## AVIS IRSN N° 2023-00054

**Objet :** EDF – REP – Réacteurs du palier N4 - Modification du chapitre IX des règles générales d'exploitation – Fiche d'amendement au programme d'essais périodiques du système de pressurisation des pénétrations de l'enceinte et de contrôle des fuites et des sas (EPP) – FA EPP 056.

Figure 1 Identification des différents tronçons des traversées à double enveloppe RIS et EAS

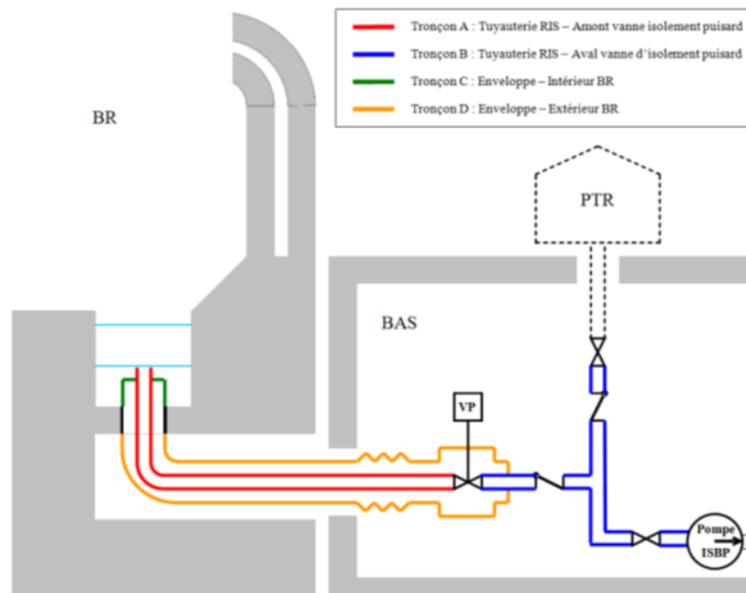
Le retour d'expérience du parc en exploitation montre que de l'eau est présente à l'intérieur de la double enveloppe de certains réacteurs, d'autant plus que certaines portions ne sont pas vidangeables. Cette eau, potentiellement borée, est susceptible de conduire à terme à la corrosion de la double enveloppe en acier noir. Par ailleurs, compte tenu que la double enveloppe, dont certains tronçons sont noyés dans le béton, n'est actuellement pas entièrement contrôlable, cette présence d'eau est de nature à remettre en cause l'intégrité de la double enveloppe et, par conséquent, la fonction de sûreté « confinement ».

Dans le cadre du groupe permanent consacré au confinement des réacteurs à enceinte à double paroi, l'IRSN avait estimé que la surveillance effectuée en exploitation de ces traversées à double enveloppe n'était pas suffisante pour en garantir l'intégrité dans le temps et que l'étanchéité des doubles enveloppes devait donc être contrôlée tous les rechargements dans le cadre du chapitre IX des RGE. En réponse, EDF s'était engagé à renforcer la fréquence des tests d'étanchéité à quatre rechargements pour les réacteurs de 900 MWe (du palier CPY) et de 1300 MWe, initialement réalisés tous les dix ans. Pour le site du Bugey, EDF maintenait une périodicité d'un rechargement pour ces tests. **Pour le palier N4, EDF envisageait de relaxer la périodicité de cet essai de un à quatre rechargements, par cohérence avec la nouvelle périodicité du palier 1300 MWe.**

Toutefois, dans le cadre de l'expertise du programme d'EP du système EPP des réacteurs de 900 MWe (du palier CPY) et de 1300 MWe, l'IRSN a estimé [2] que la périodicité de l'essai d'étanchéité des doubles enveloppes à quatre rechargements n'était pas adaptée au regard du retour d'expérience des défauts constatés et recommandait de réaliser ces tests avec une périodicité d'un rechargement. Ceci fait l'objet d'une demande de l'ASN dans son courrier en référence [3]. De même, l'IRSN n'était pas favorable à la relaxation à quatre rechargements de la périodicité de cet EP sur le palier N4.

Lors de l'expertise relative au confinement des réacteurs de 900 MWe et 1450 MWe associés respectivement à leur quatrième et deuxième réexamen périodique, l'IRSN a réaffirmé [4] que la mise en œuvre d'une disposition permettant la surveillance continue de l'étanchéité des doubles enveloppes des réacteurs du parc en fonctionnement était nécessaire et que, dans l'attente, **EDF devait prescrire une périodicité de ces contrôles à un rechargement.**

Au cours de l'expertise, EDF a précisé qu'une surveillance continue de l'étanchéité de la double enveloppe des tuyauteries des systèmes RIS sur les réacteurs du palier N4 n'était pas prévue. EDF s'est donc engagé à modifier la FA EPP 056 pour, finalement, ne pas intégrer de relaxation de la périodicité des tests d'étanchéité de la double enveloppe des tuyauteries RIS en la maintenant à un rechargement sur les réacteurs du palier N4. **Cet engagement, rappelé en annexe, n'appelle pas de remarque de la part de l'IRSN.**

EDF s'engage à modifier la FA EPP 056 afin de supprimer la relaxation de la périodicité des tests d'étanchéité de la double enveloppe des tuyauteries RIS sur les réacteurs du palier N4, pour conserver une périodicité d'un rechargement pour ces contrôles.
